**INFORME  
AUDITORÍA TÉCNICA EXTERNA  
LM-AT-071-09**

**Mejoramiento de la Ruta Nacional No. 102  
Sección: San Vicente de Moravia-San Isidro de Coronado**

**Licitación Pública No. 2006LN-53DI**

**MAYO 2009**

**Gráfico No. 1:** Parámetro de regularidad superficial IRI, medido con perfilómetro láser en ambos sentidos. Tramos de 200m.

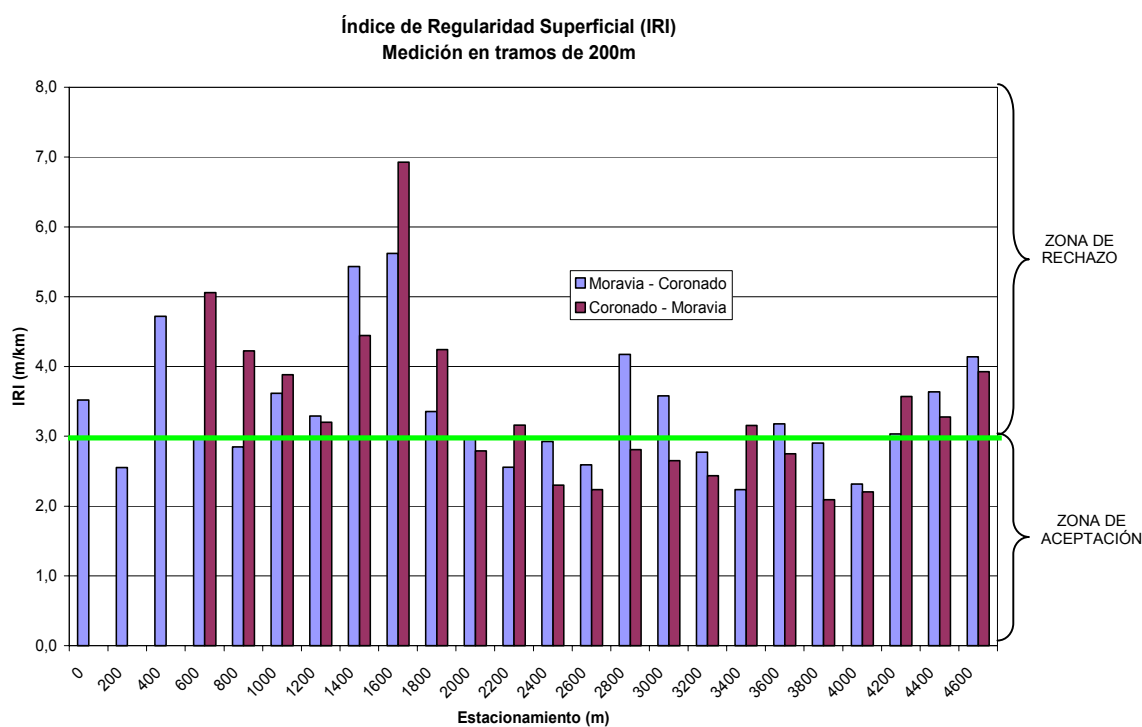
Según pruebas de IRI realizadas por el LanammeUCR en marzo de 2009, medidas cada 200m<sup>4</sup>, indican que el promedio de 5 tramos consecutivos de 200m, no cumplen la especificación de que debe ser menor o igual a 2 m/km, ni que los valores individuales deben ser menores a 3 m/km. Esto se evidencia en los gráficos del No.1 al No.3 donde se presentan los resultados obtenidos utilizando el perfilómetro láser, para ambos sentidos del proyecto. En el anexo de este informe se adjuntan los resultados del informe de campo de Laboratorio del LanammeUCR

Como se puede observar, en el gráfico No.1, los valores individuales de cada punto medido, no cumplen con la especificación de ser menores a 3 m/km, con excepción de algunos puntos aislados. Sin embargo, en los siguientes gráficos No.2 y No.3, se puede observar que el promedio de 5 tramos consecutivos a lo largo de todo el proyecto no cumple con la especificación de 2 m/km, situación que es igualmente notoria en ambos sentidos.

3.4 Considerar dentro de las especificaciones de los carteles de licitación, requerimientos de regularidad superficial (IRI) y resistencia al deslizamiento como parte del conjunto de indicadores de calidad del proyecto. Es recomendable que tal valor sea congruente con la naturaleza del proyecto, ya sea obra nueva o reconstrucción.

**Gráfico No. 2:** Promedio IRI para 5 tramos consecutivos a lo largo de todo el proyecto, sentido Moravia-Coronado.

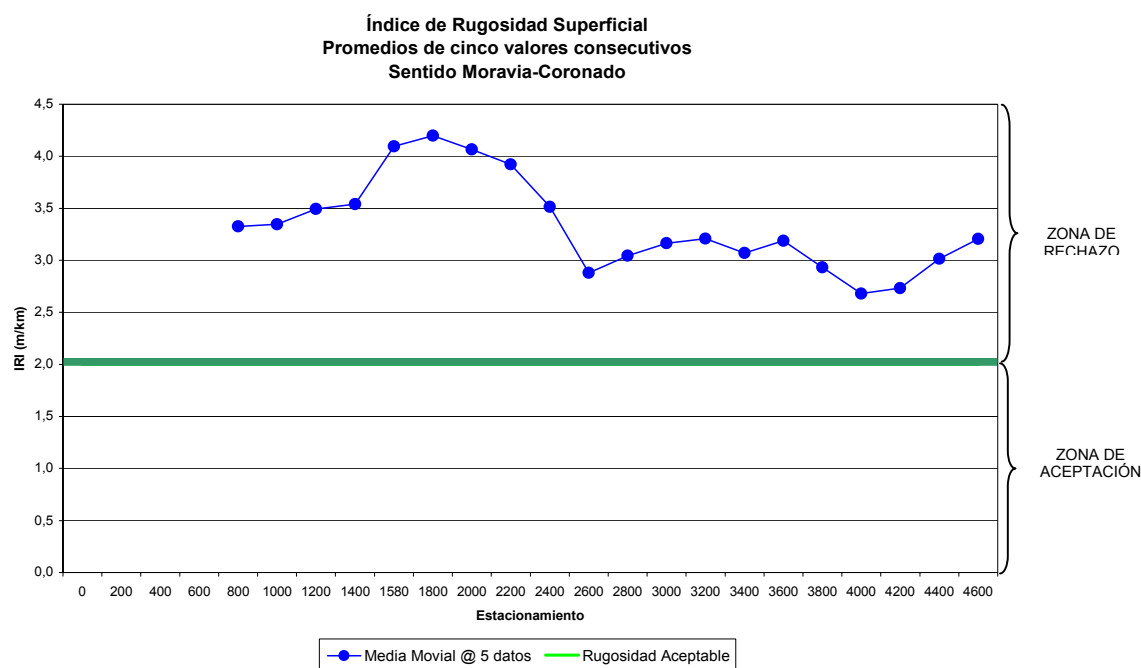
Es criterio de esta Auditoría Técnica que el requisito que define el CR-2002 de 2 m/km, no se cumple en la totalidad del proyecto, ya que el 94% del total de mediciones realizadas a cada 200 metros en ambos sentidos de circulación presentan resultados por encima de dicho valor.

**Gráfico No. 4:** Mediciones de IRI a intervalos de medición de 10 metros en ambos sentidos.

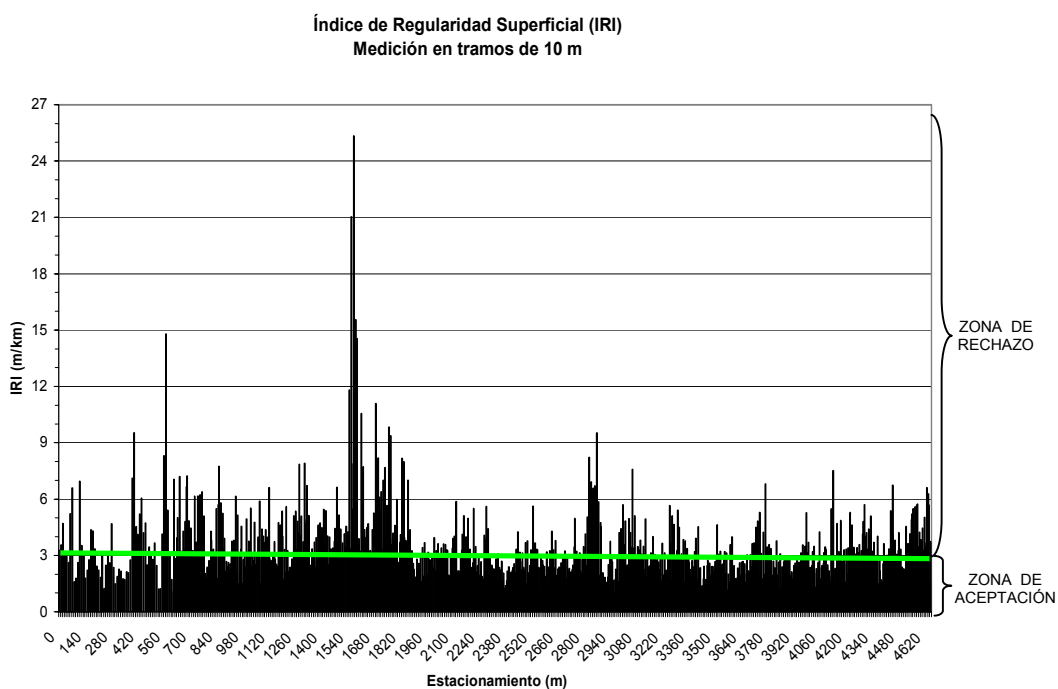
Para ilustrar esta diferencia de valores de IRI medidos a diferentes distancias, el LanammeUCR realizó mediciones de Regularidad Superficial en intervalos de 10m y 100m. Los resultados obtenidos se pueden observar en los gráficos No.4 y No.5

Se puede notar que las mediciones realizadas cada 10m, reflejan irregularidades más pronunciadas que las medidas cada 100m y 200m. Esta medición más precisa y detallada, podría ayudar a encontrar secciones con problemas específicos y determinar si es necesaria alguna corrección de la superficie. Por otro lado, se observa que las mediciones realizadas cada 200m, tal y como se solicita en el CR-2002, al promediar todas las irregularidades encontradas dentro de cada sección de 200m de longitud, presentan un nivel global del IRI para toda la sección y difiere considerablemente al medido en el mismo tramo mediante ensayos a intervalos más cortos.
